**RICHIESTA DI AUTORIZZAZIONE PER LA COSTRUZIONE DI UN
NUOVO IMPIANTO DI RECUPERO INERTI NON PERICOLOSI IN
PROCEDURA ORDINARIA AI SENSI DELL' ART. 208 DEL D.Lgs
152/2006 CON VALUTAZIONE DI IMPATTO AMBIENTALE**

**RISPOSTA ALLA RICHIESTA DI
INTEGRAZIONI DEL 18/04/2023**

OTTOBRE 2023

Figura 1: Aree di escavazione, parte superiore: superfici a colori; parte inferiore: sezioni medie di scavo

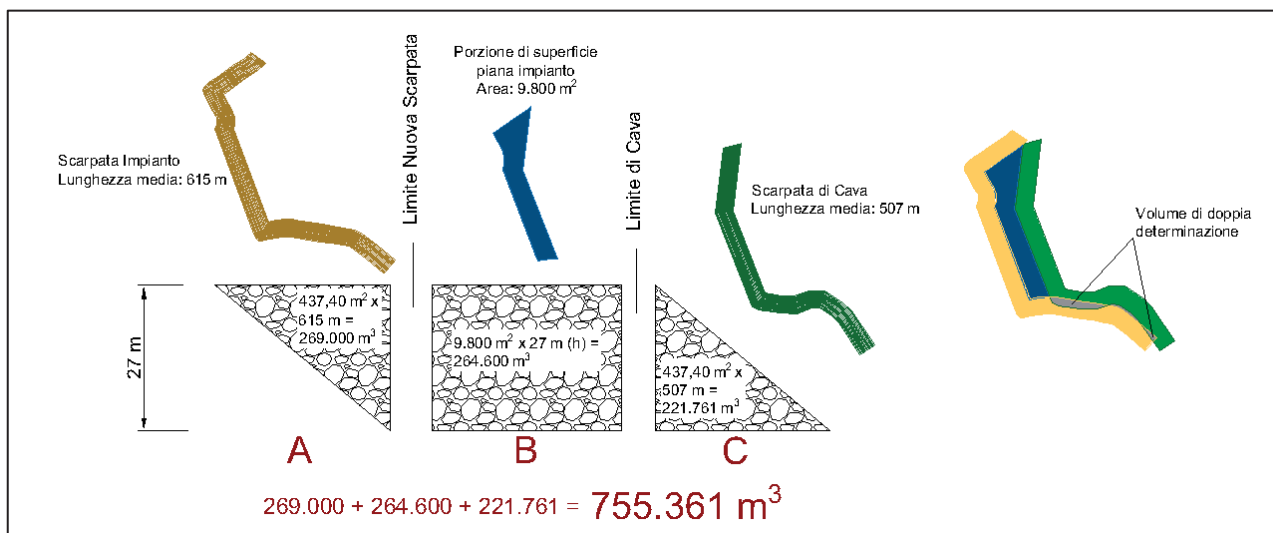
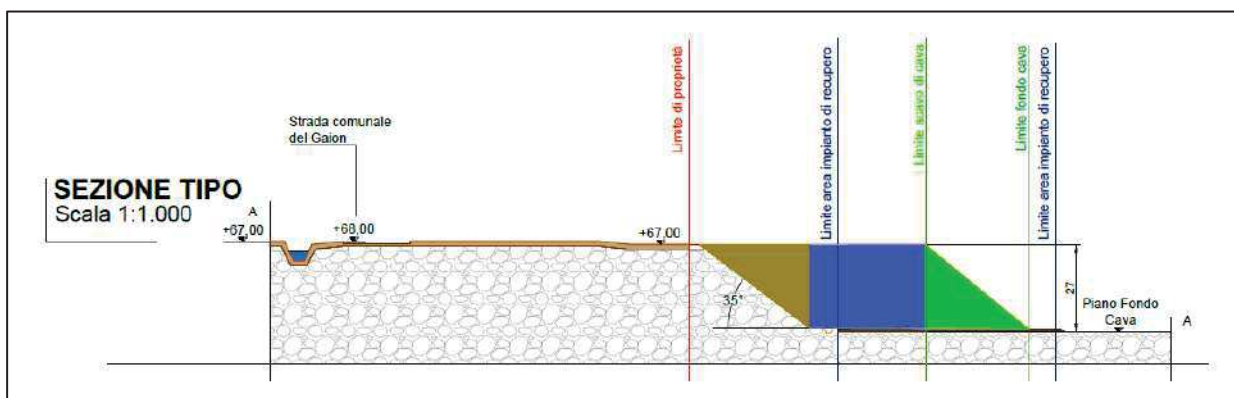
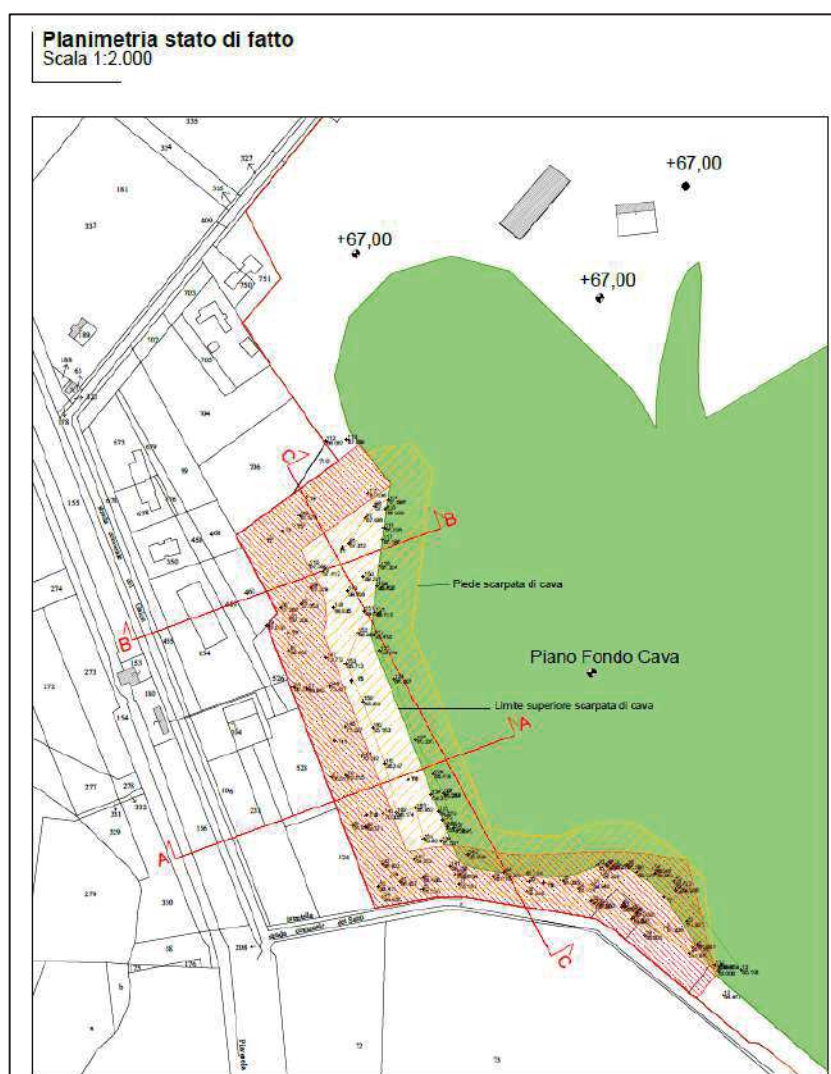
1.3.1 *In riferimento all'alternativa progettuale già presentata, si chiede al proponente di dimostrare con maggiore precisione, anche mediante il supporto di ulteriori elaborati grafici, la quantificazione dei volumi di “risorsa naturale” di prospettata escavazione a pagina 15 del piano economico.*

È stata già redatta la “TAV_08_COMPARATIVA”, in cui sono rappresentati i vari sterri e riporti che saranno realizzati in pianta e sezione. Si riporta qui di seguito la modalità di calcolo con la quale si sono stimati i quantitativi di scavo.

L'area soggetta ad escavazioni, essendo un'area con geometrie molto naturali e curvilinee è stata semplificata al meglio possibile come la somma delle tre aree individuate nella figura seguente. Tuttavia, per il modello di calcolo scelto, in un paio di punti risultano dei volumi doppiamente determinati, e di difficile quantificazione e quindi il calcolo risulta in eccesso.

Figura 4: Rappresentazione visiva della propagazione del riverbero (ECO) indotto dall'impianto a confronto tra l'impianto interamente in cava e di progetto

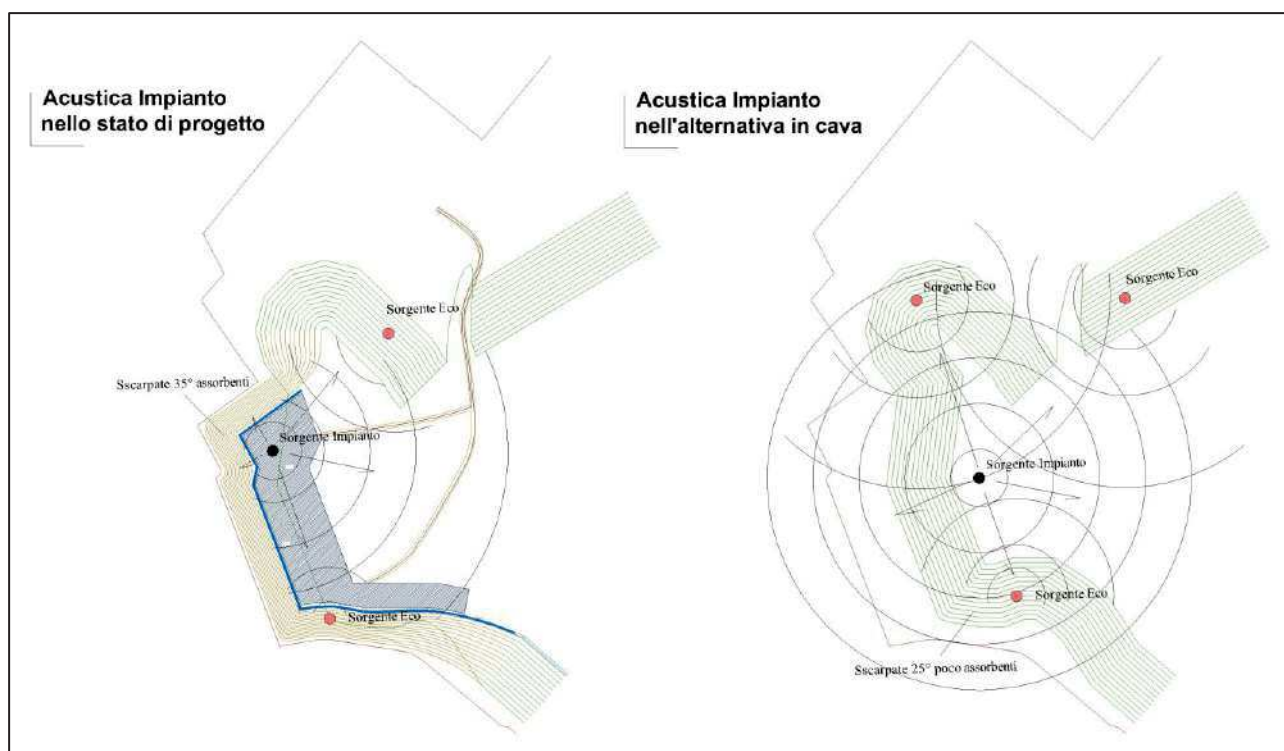
Relativamente all'impatto acustico, si conferma che per l'impianto posto tutto all'interno della cava si avrà un impatto maggiore a causa del riverbero che esso emetterebbe sul comprensorio, mentre

l'impianto di progetto permette un confinamento del riverbero, si veda la risposta e i chiarimenti prodotti qui sotto nel paragrafo dell'impatto acustico. Nell'analisi delle alternative sono stati comunque aggiornati i valori.

Si riporta una planimetria che rappresenta visivamente il concetto espresso di rumore non confinato prodotto dalla presenza di un riverbero di sottofondo continuo su tutto il comprensorio di cava Madonnetta.

Figura 5: Estratto TAV 10_Impiantistica

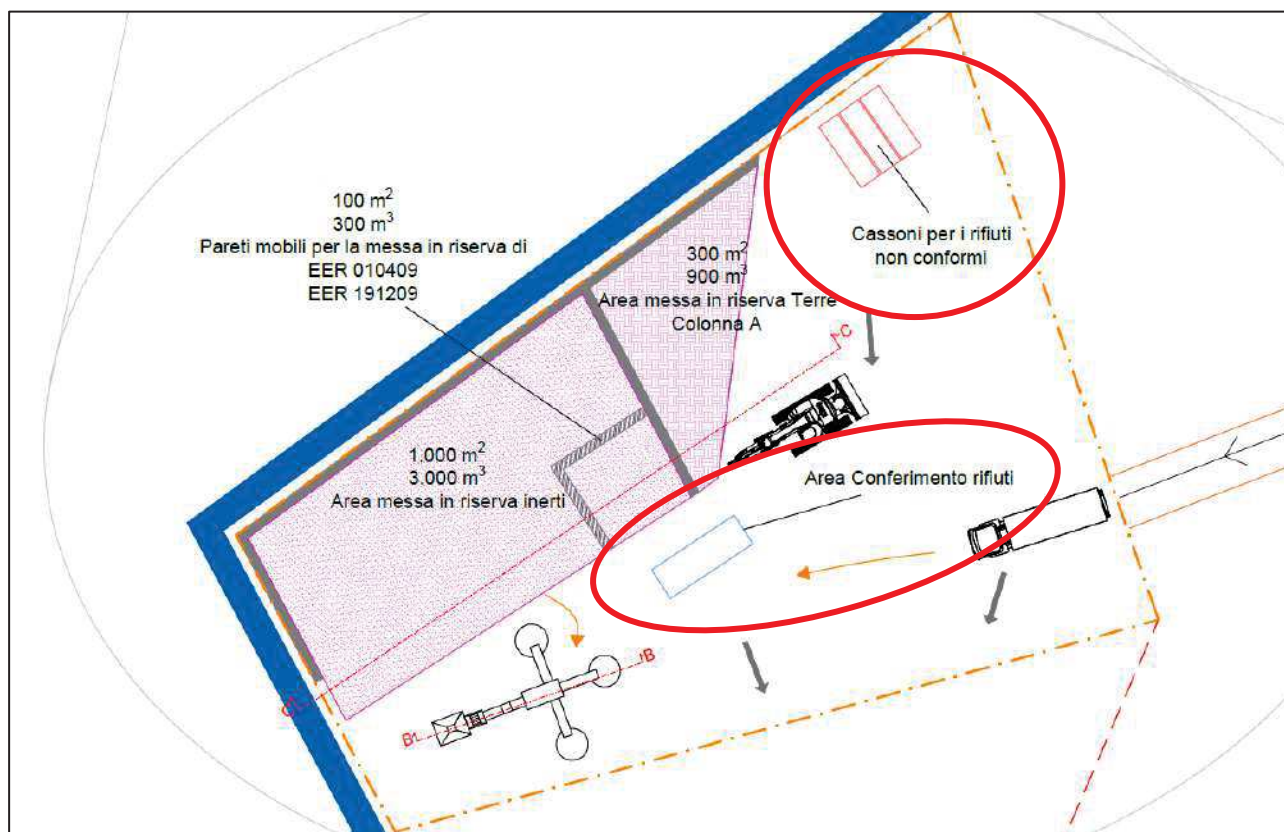
2.3.1. *Planimetria di layout tecnico dell'impianto in scala 1:100 o 1:200, secondo quanto previsto dalla DGRV 2966/2006, riportante tutti i manufatti di progetto e le aree funzionali previste dal DM 152/2022, comprensive anche delle seguenti, non chiaramente rappresentate nella documentazione pervenuta:*

all'interno di uno o più cassoni metallici a tenuta in acciaio ed accantonate fino a smaltimento o riconsegna al mittente.

Figura 6: Estratto TAV 04 _Layout di Impianto

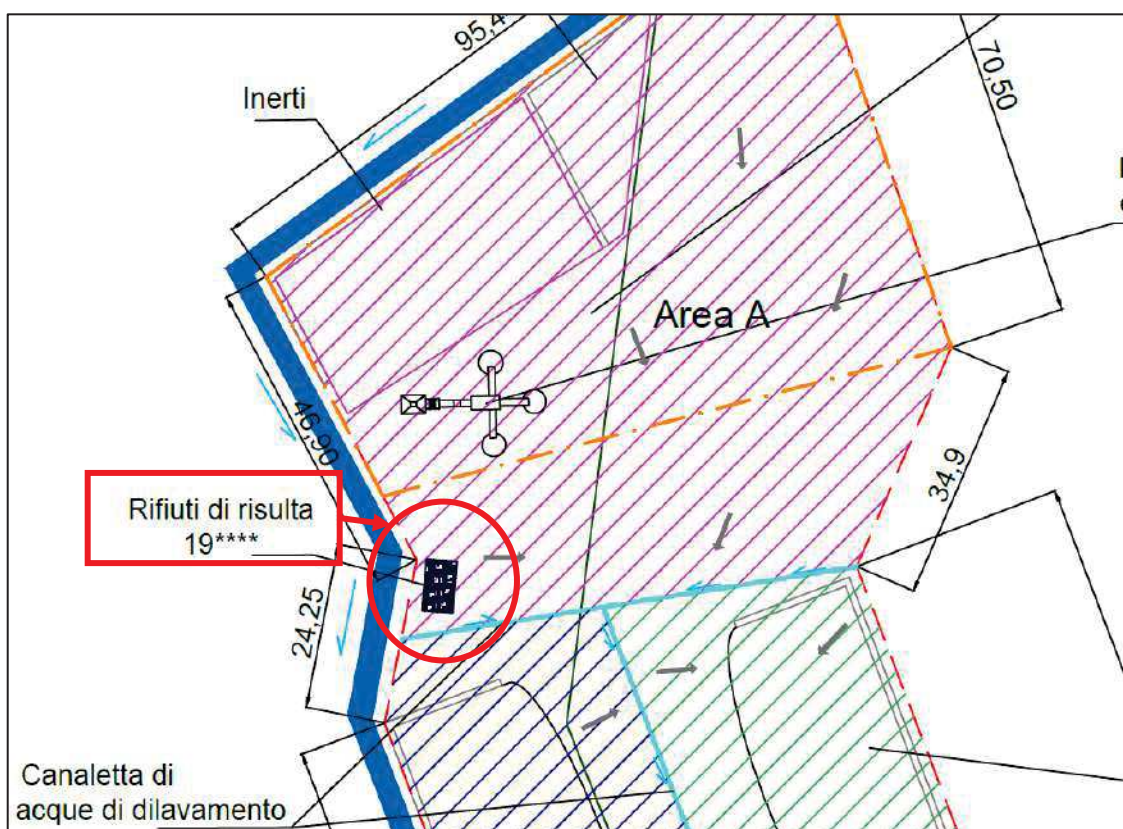
2.3.1.4. L'area dei rifiuti esitati dalle operazioni di selezione e cernita, es. frazione metallica e materiali indesiderati;

I rifiuti ricavati dalle operazioni di cernita e separazione vengono stoccati all'interno di appositi cassoni metallici e divisi per codice 19XXXX come già rappresentato anche nella TAV_04_LAYOUT DI IMPIANTO e descritto in legenda e di cui di seguito si riporta un estratto in Figura 6.

Figura 9: Estratto dell'Inquadramento – Tavola 01 Rev. 1

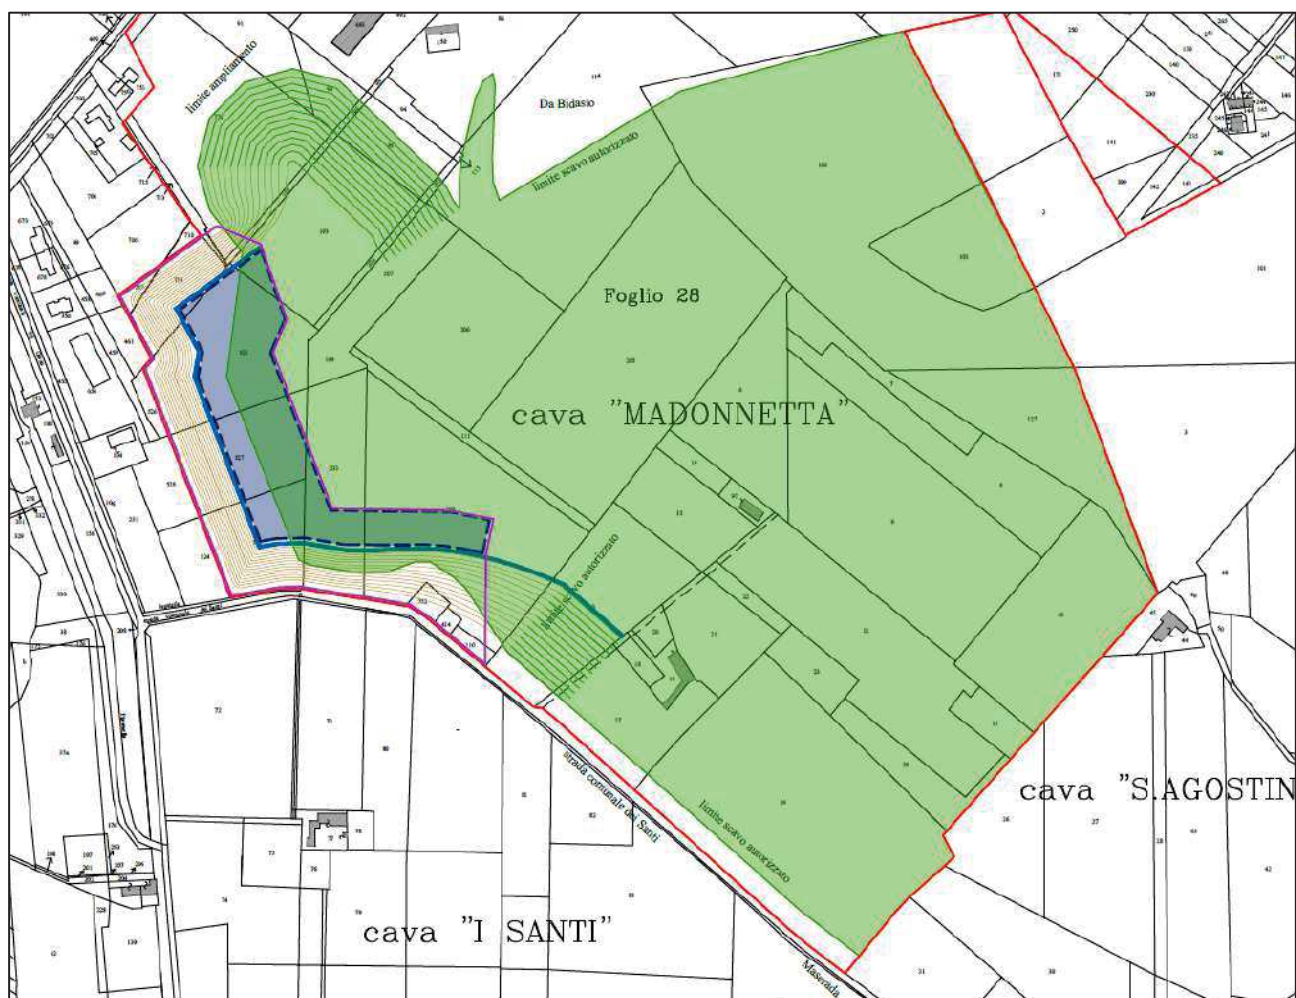
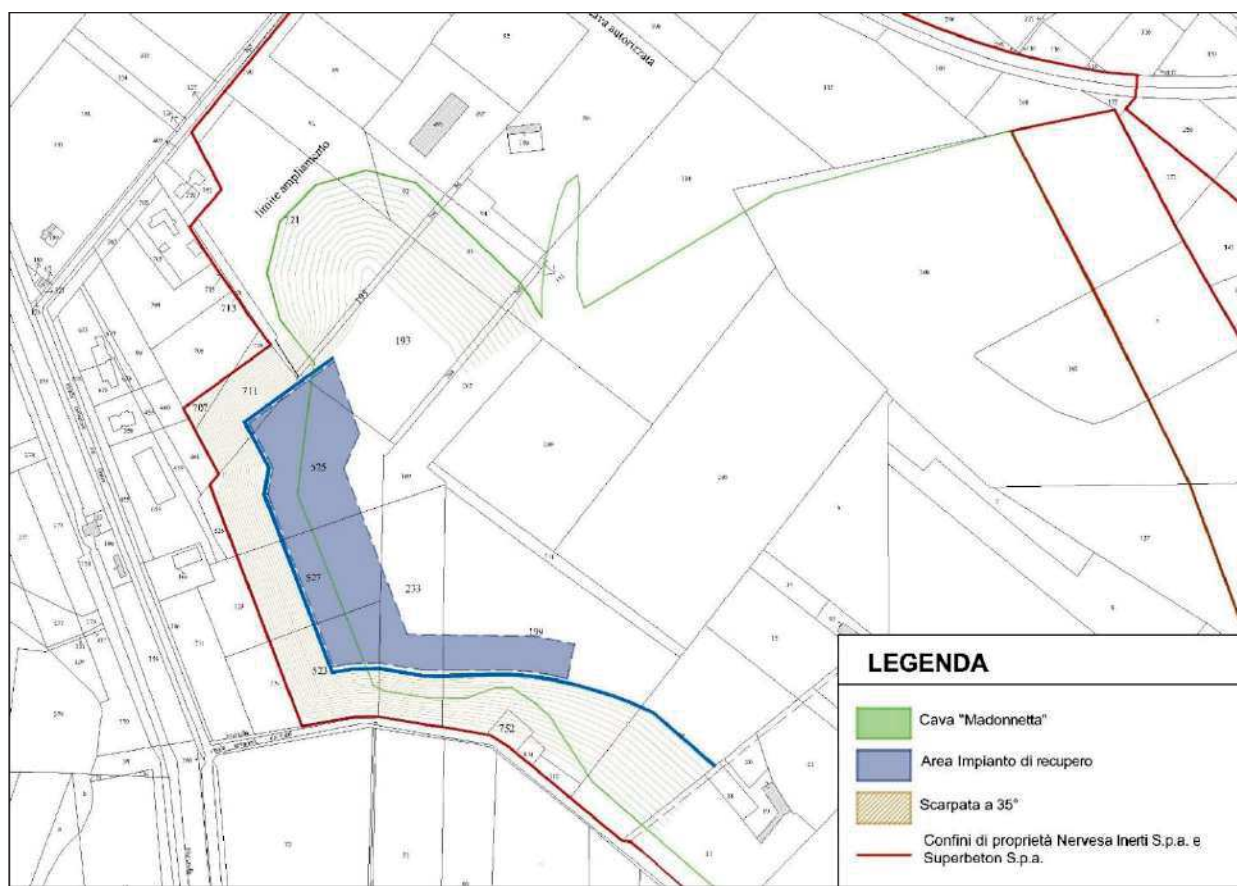
2.3.4. Estratto di mappa catastale con l'individuazione dei mappali interessati dall'impianto di recupero rifiuti e la relativa perimetrazione dell'area effettivamente occupata dall'insediamento produttivo.

estratto, oltre che nei capitoli di inquadramento territoriale di quasi tutte le relazioni con l'elenco dei mappali interessati.

Figura 17: Estratto TAV 04 _Layout di Impianto

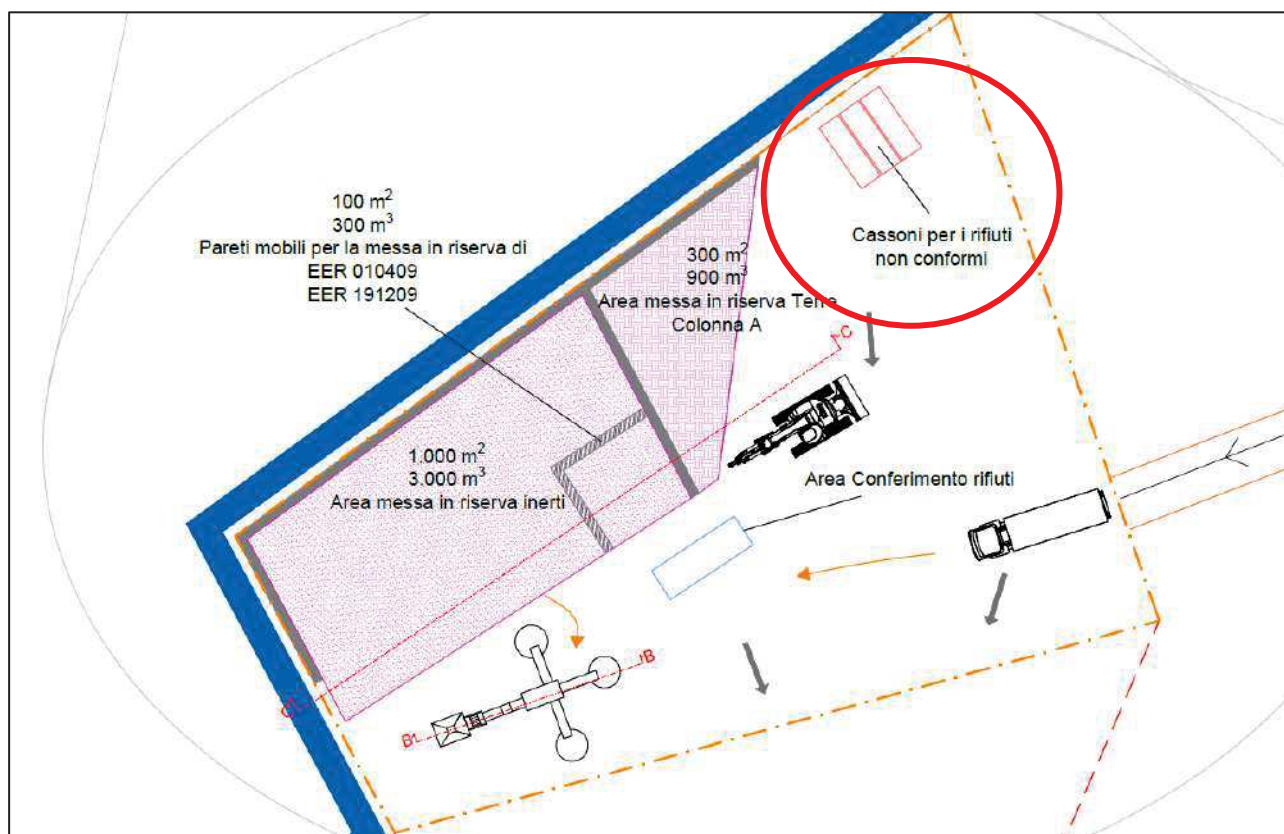
c. individuare in planimetria l’area di emergenza di 10 m² prevista a pag. 33 del “Programma di controllo della qualità ambientale”, elaborato n. 8 rev.01”.

L’area di emergenza, come già individuato sopra nelle richieste precedenti, è in sostanza un’area con dei cassoni a tenuta predisposti per il contenimento di rifiuti non conformi.

Figura 19: Stato normativo dopo aggiornamento (previsto entro fine Novembre 2023) – Proposta di progetto

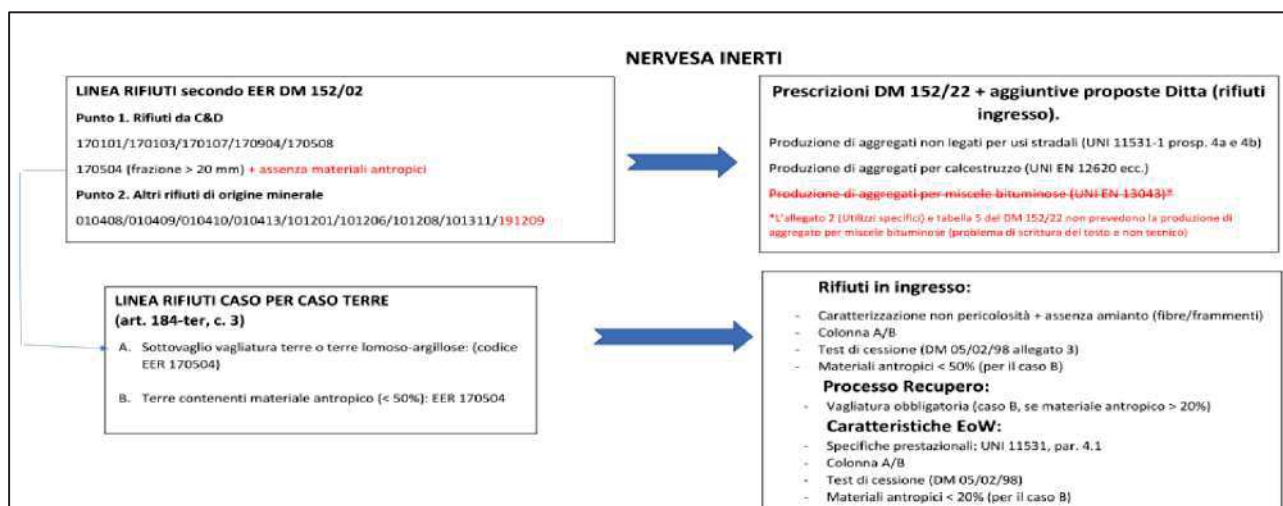
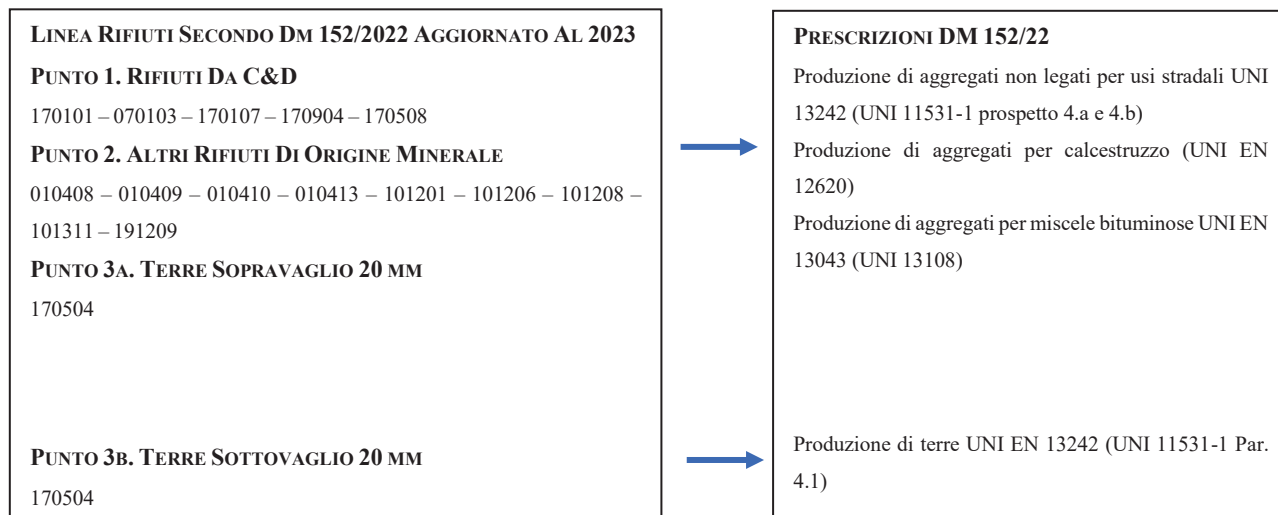
3.1 Si evidenzia che il rifiuto codice EER 101314 non è tra i rifiuti ammessi a recupero ai sensi del DM 152/22: la ditta indichi se intende gestirlo come EOW caso per caso (presentando, in caso affermativo, la documentazione prevista dalle Linee Guida SNPA 41/2022 per l’ottenimento del parere di competenza di ARPAV). Nel caso si intenda gestirlo come EOW caso per caso dovranno essere individuate modalità gestionali e spazi dedicati, separati dagli altri rifiuti gestiti ai sensi del DM del 152/2022. La planimetria dovrà essere eventualmente rivista in tal senso.

Si evidenzia qui sotto con una tabellina schematica e semplificativa quello che è lo stato normativo attuale, a confronto con quello che invece sarà lo stato previsto dalla normativa modificata. Per l'EER 101314 è stata fatta decisione di rinunciare al trattamento di tale rifiuto, così da non dover eseguire un caso per caso solo per esso.
